Zoetermeer, 29 april 2022

Betreeft: Erratum op het saneringsplan met kenmerk 20211840/rap03
Project: Verdieping greppel ter plaatse van geval 3 spooreplacement Bedum
Referentie: 20211840/brf01
Behandeld door:
Bijlage(n): 2

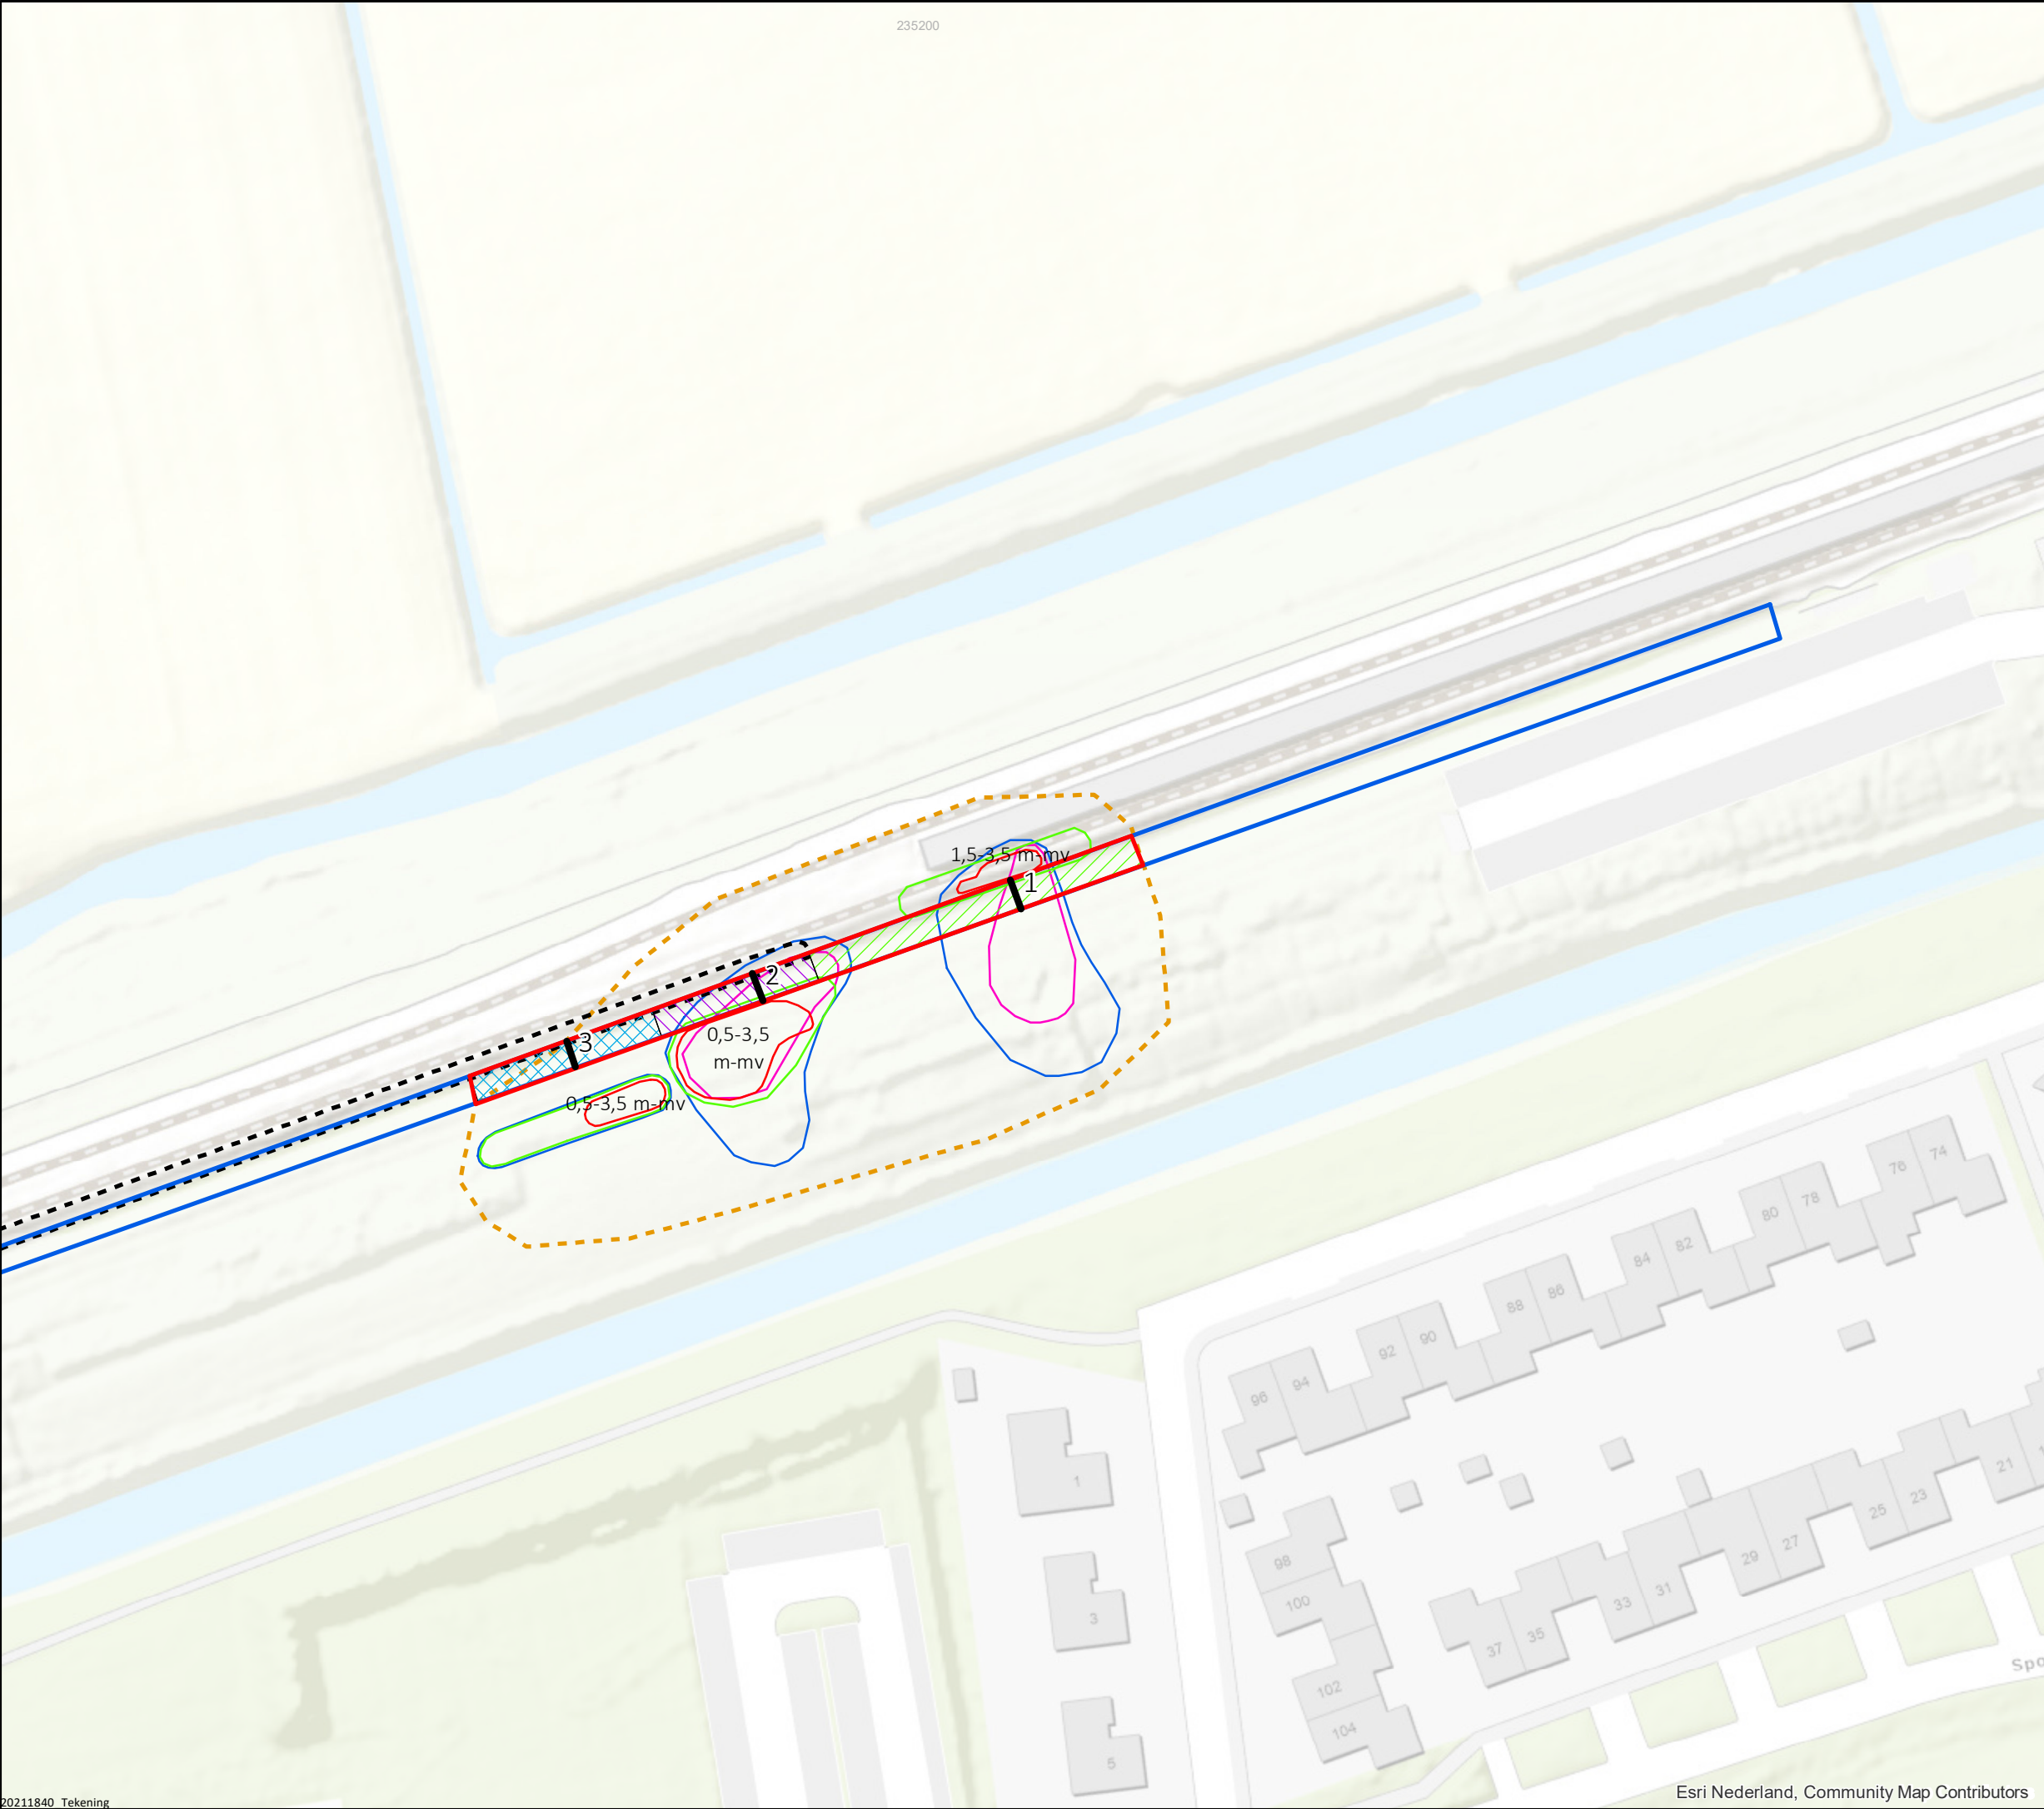
Op basis van de verontreinigingssituatie, zoals beschreven in paragraaf 2.3 van het saneringsplan, kan aan de noordelijke grens van de greppel sprake zijn van sterk verontreinigde grond. Aangenomen wordt dat binnen ontgravingsprofiel 1 (ligging: zie tekening Tek01 (blad 3 van 4)) tot maximaal 0,5 meter van de noordelijke begrenzing sprake is van sterk verontreinigde grond. Het overige deel van het ontgravingsprofiel betreft licht tot matig verontreinigde grond. Dit ontgravingsprofiel is van toepassing op het deel van de saneringslocatie ten oosten van het (reeds gesaneerde) Geval 1 en weergegeven op tekening Tek01 (blad 3 van 4).

In paragraaf 3.3 van het saneringsplan wordt aangenomen dat dat binnen ontgravingsprofiel 2 (ligging: zie tekening Tek01 (blad 3 van 4)) tot maximaal 0,5 meter van de zuidelijke begrenzing sprake is van sterk verontreinigde grond vanaf 0,5 m-mv. Ter plaatse van dit deel van ontgravingsprofiel 2 wordt een (zeer) beperkt deel van de bovengrond ontgraven. Op basis van de volgende argumenten wordt ook de strook grond met een breedte van 0,5 meter langs de zuidelijke grens van ontgravingsprofiel 2 ontgraven tot 0,5 m-mv. Dit betreft een aanpassing op de beschreven sanering in paragraaf 3.3.

Dwarsdoorsnede 1 (na ontgraving)

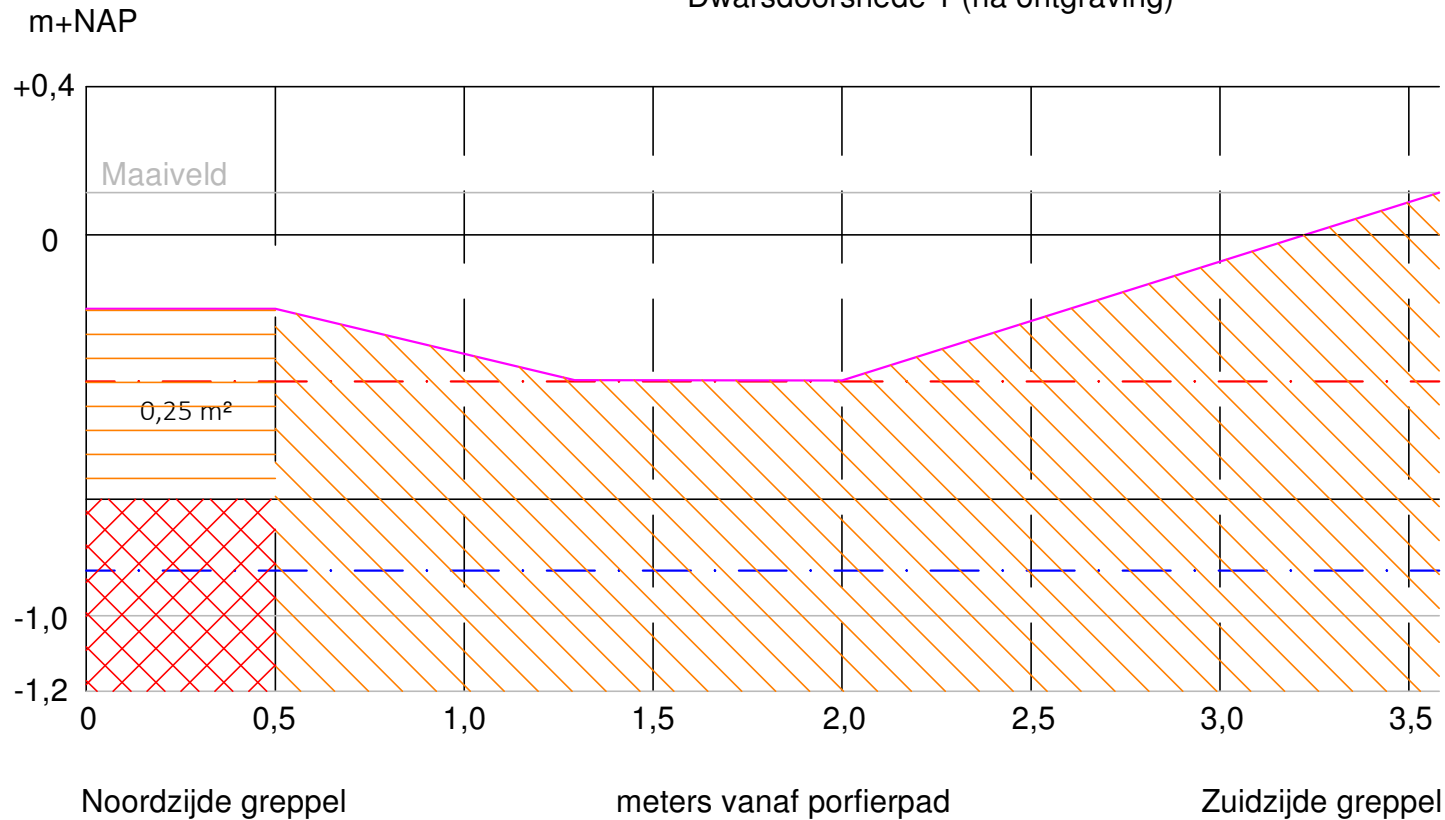
Aanpassing van de isolerende voorziening binnen dwarsprofiel 1

Op basis van het ontgravingsprofielprofiel 1 blijft na ontgraving van de (aangenomen) sterk verontreinigde bovengrond ook potentieel sterk verontreinigde grond achter aan het maaiveld. In aanvulling op de beschrijving van de saneringswerkzaamheden in paragraaf 3.3. van het saneringsplan, dient het nieuwe maaiveld ter plaatse van de sterk verontreinigde grond te zijn voorzien van een isolerende voorziening. De isolerende voorziening zal bestaan uit het aanbrengen van een bodemlaag van 0,5 meter met de minimale bodemkwaliteitsklasse Industrie. Om het nieuwe gewenste maaiveldniveau te realiseren, zal de strook van 0,5 meter vanaf de noordelijke grens van dwarsdoorsnede 1, aanvullend worden ontgraven tot 0,5 meter onder het nieuwe gewenste maaiveld. De ontgraven grond zal worden afgevoerd van de locatie en worden vervangen door grond met (minimaal) bodemkwaliteitsklasse Industrie.

De ontgraven grond wordt afgevoerd van de saneringslocatie, de saneringsput wordt aangevuld met grond met minimaal de bodemkwaliteitsklasse Industrie.

Bijlage: Dwarsdoorsnede 2 na ontgraving greppel

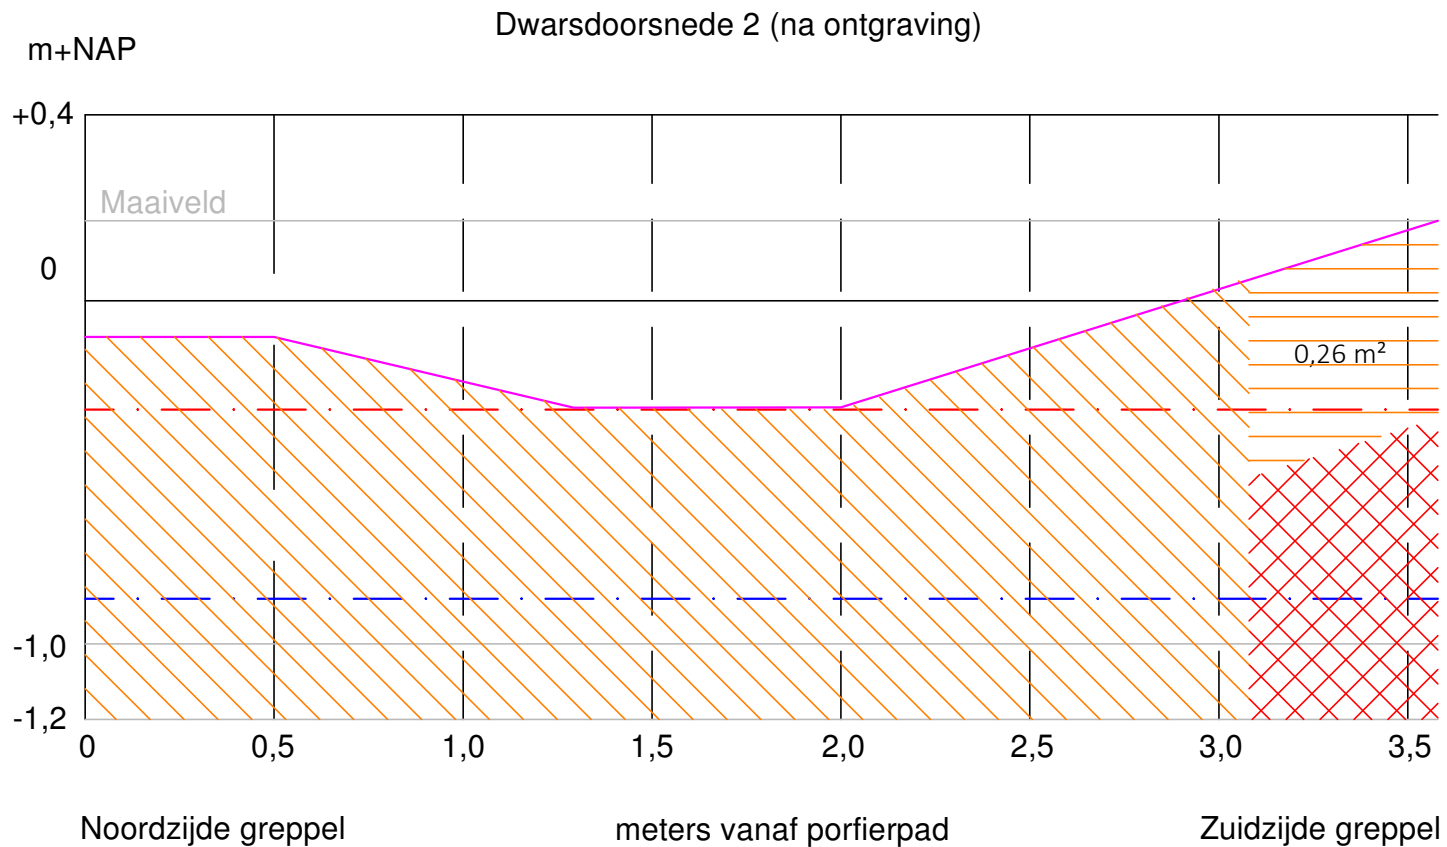
- De achterblijvende bodemlaag boven de sterke verontreiniging is minder dan 0,5 meter dik;
- De bodemkwaliteitsklasse van de achterblijvende bovengrond voldoet naar verwachting niet aan de bodemkwaliteitsklasse Industrie.
